**CONCERTATION PREALABLE SUR LE PROJET DE  
PROLONGEMENT DU TRAM T10**

**AVIS DE L'ASSOCIATION DES USAGERS DES TRANSPORTS  
FNAUT ÎLE-DE-FRANCE  
Avril 2023**

Traversée en souterrain de la Forêt de Meudon

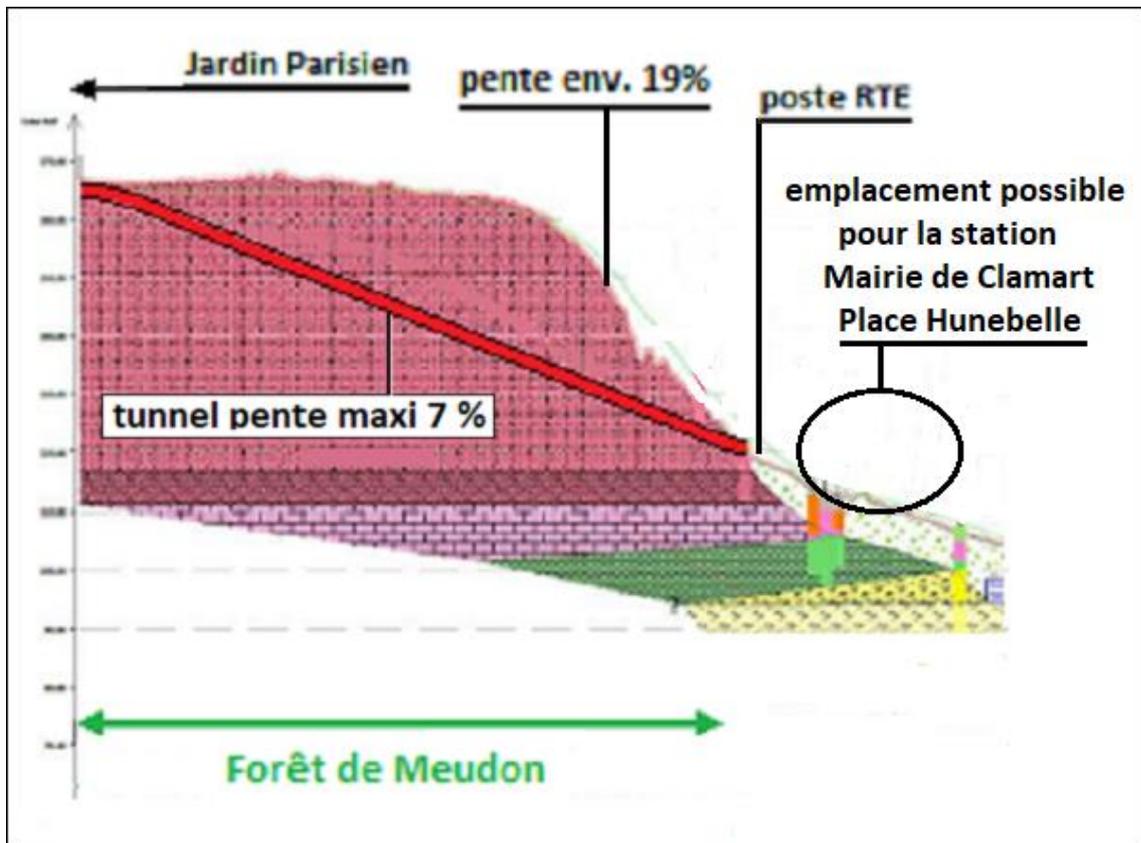
L'actuel scénario en surface reprend le tracé initial le long de la D2 à travers la forêt de Meudon, du Jardin Parisien jusqu'à la Place du Garde. Il a été source d'une polémique sur la place à laisser à la circulation automobile qui a parasité le projet durant depuis plusieurs années. Par ailleurs, ce tracé implique un allongement inutile du linéaire qui augmente les coûts et les temps de parcours.

Le scénario proposé abandonne donc la traversée de la forêt de Meudon en surface au profit d'un tunnel qui suit la trouée RTE reboisée depuis le terminus provisoire du Jardin Parisien jusqu'au poste RTE situé rue du Vieux Cimetière.

D'une longueur d'environ 700 m, il ne nécessite pas d'ouvrage auxiliaire. Percé selon la méthode traditionnelle, il ne nécessite pas de chantier d'entrée de tunnelier. Construit à une profondeur moyenne sous une zone, la trouée RTE, récemment reboisée et dépourvue de beaux arbres ou d'arbre remarquable, il sera sans impact sur les systèmes racinaires.

Emplacement possible pour la station Mairie de Clamart - Place Hunebelle (juin 2022)

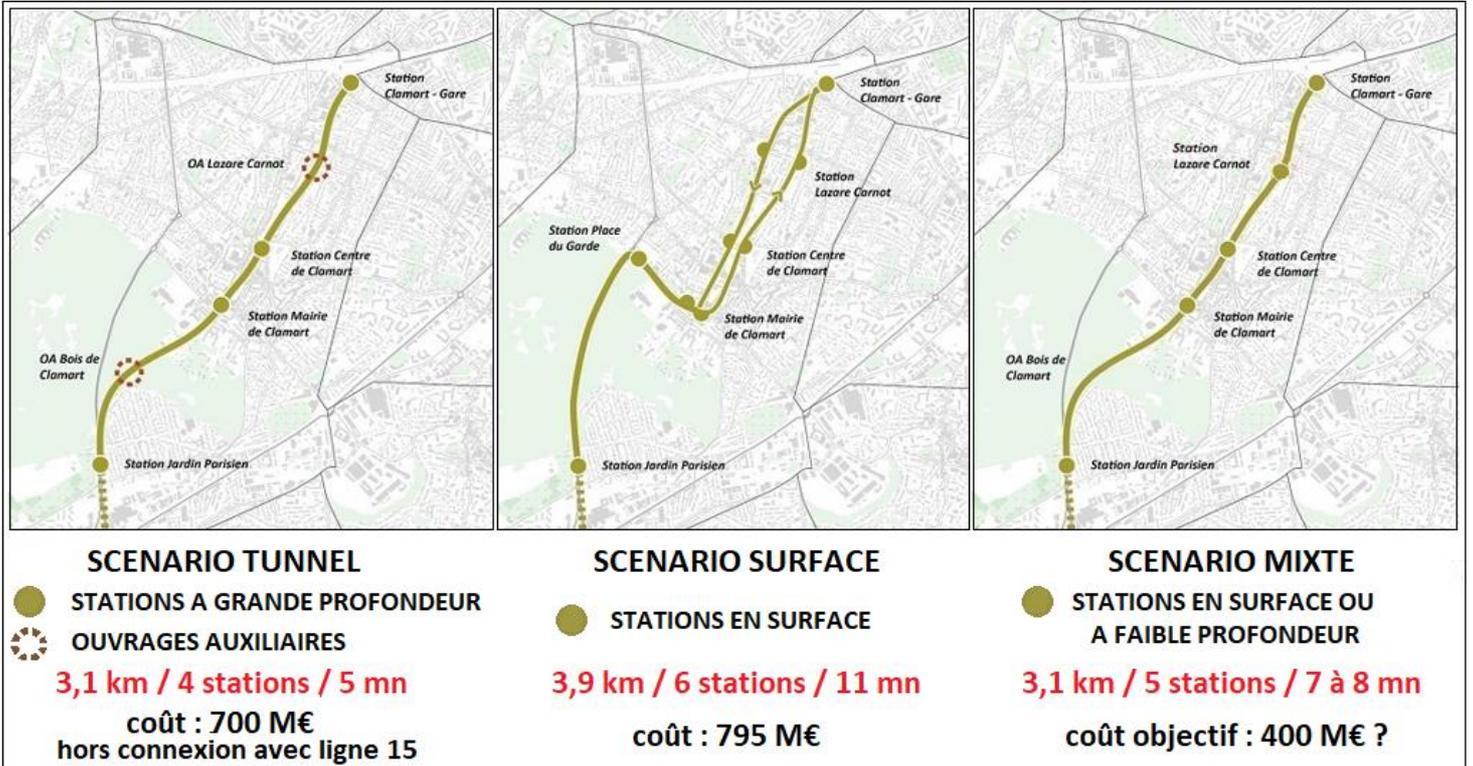
Aboutissant route du Vieux Cimetière, les deux voies peuvent continuer en surface jusqu'à la place Jules Hunebelle où pourrait se situer la station Mairie de Clamart - Place Hunebelle.

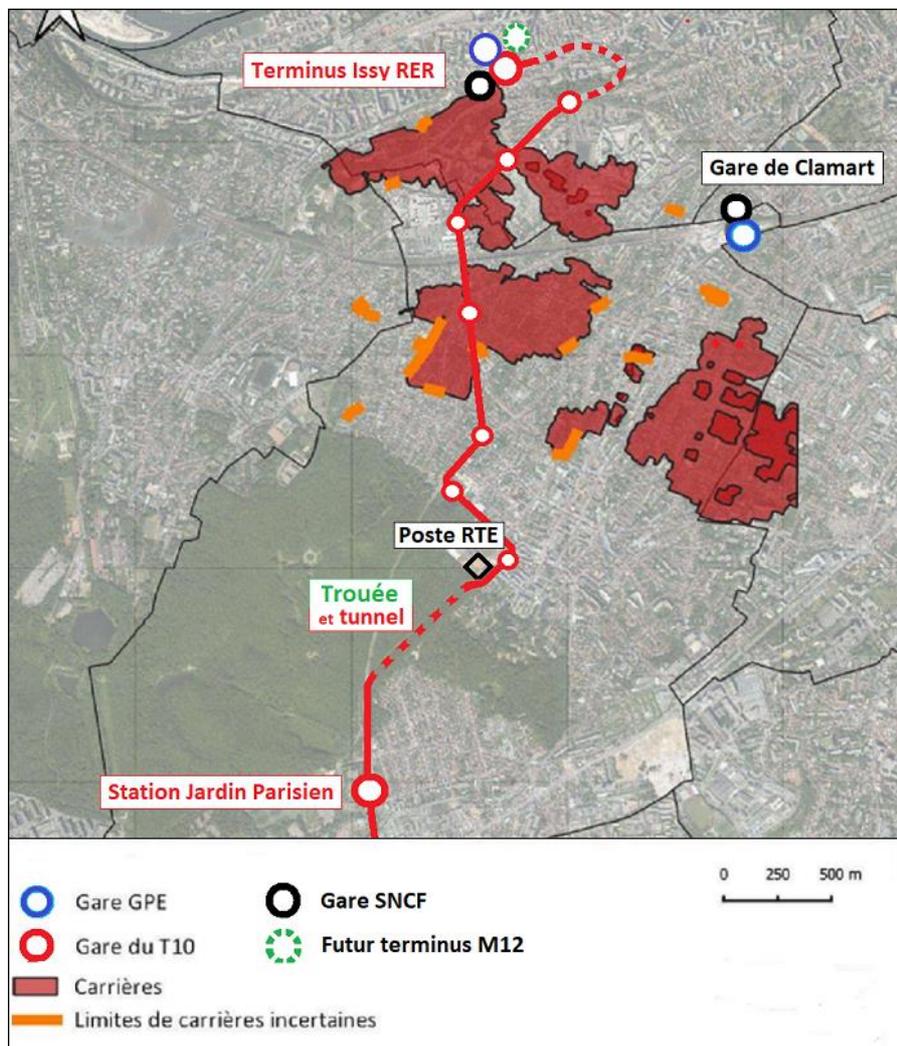
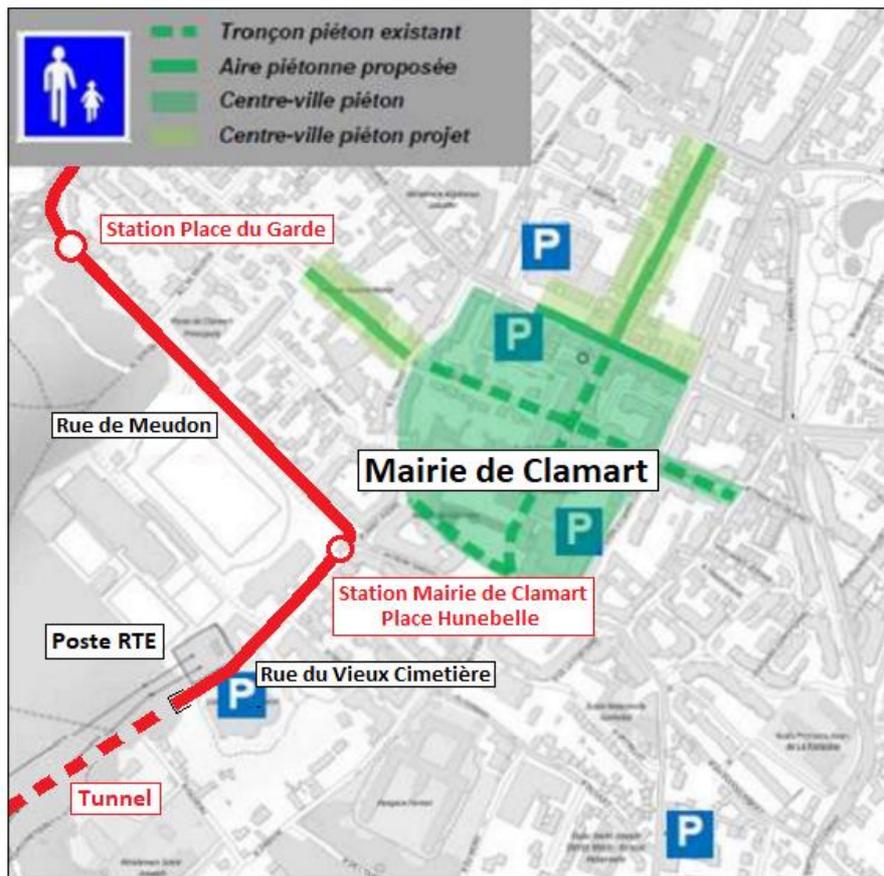
Du Jardin Parisien à la station desservant la mairie de Clamart, le tracé proposé est identique à celui aboutissant à la gare de Clamart.

Il s'en sépare ensuite pour desservir 4 arrêts à Clamart, dont l'hôpital Percy, et 3 autres à Issy, dont la Cité des Epinettes, le Belvédère et son terminus à la gare d'Issy RER.

Si le temps de parcours jusqu'à Issy RER est supérieur à celui vers la gare de Clamart, l'intérêt d'aboutir à un vrai pôle multimodal compensera largement cet inconvénient pour les usagers du T10.

Le terminus à Issy

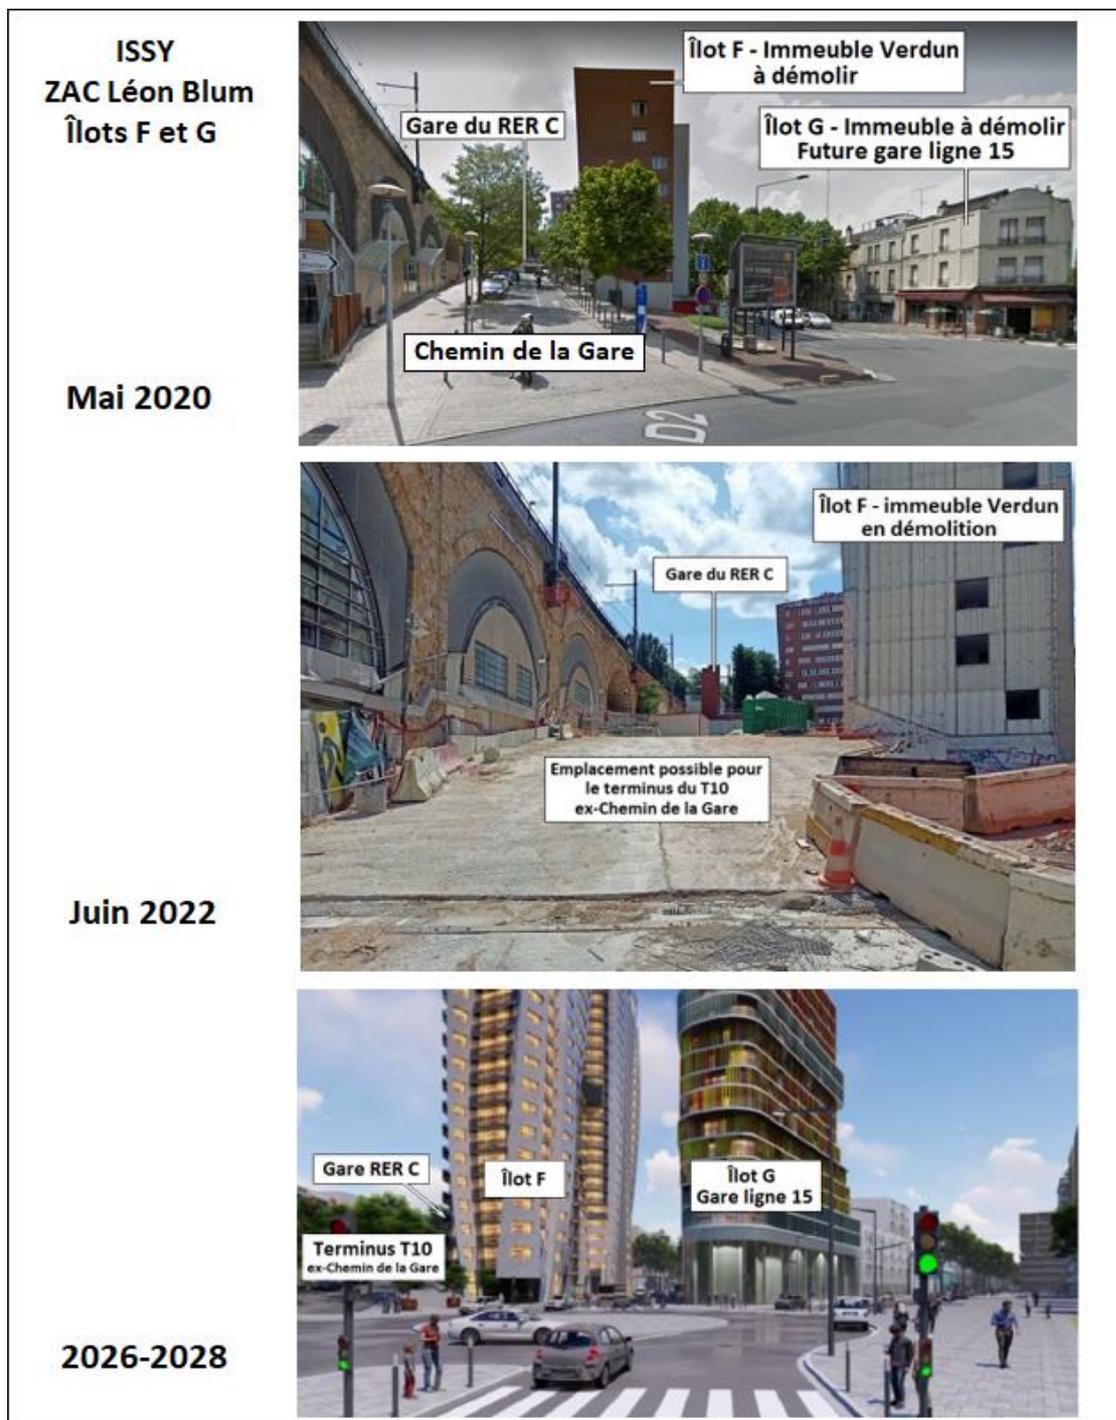
L'implantation du terminus du T10 en surface à Issy constitue un réel défi.

A priori, il semble possible de l'insérer entre la gare du RER C et l'îlot F de la ZAC Léon Blum. Cet espace est actuellement constitué d'une dalle inclinée selon une pente de 10 %. Il sera donc nécessaire d'établir une plate-forme horizontale au niveau de l'accès à la gare SNCF pour y installer le terminus et permettre au tram de franchir le viaduc SNCF par une de ses arches.
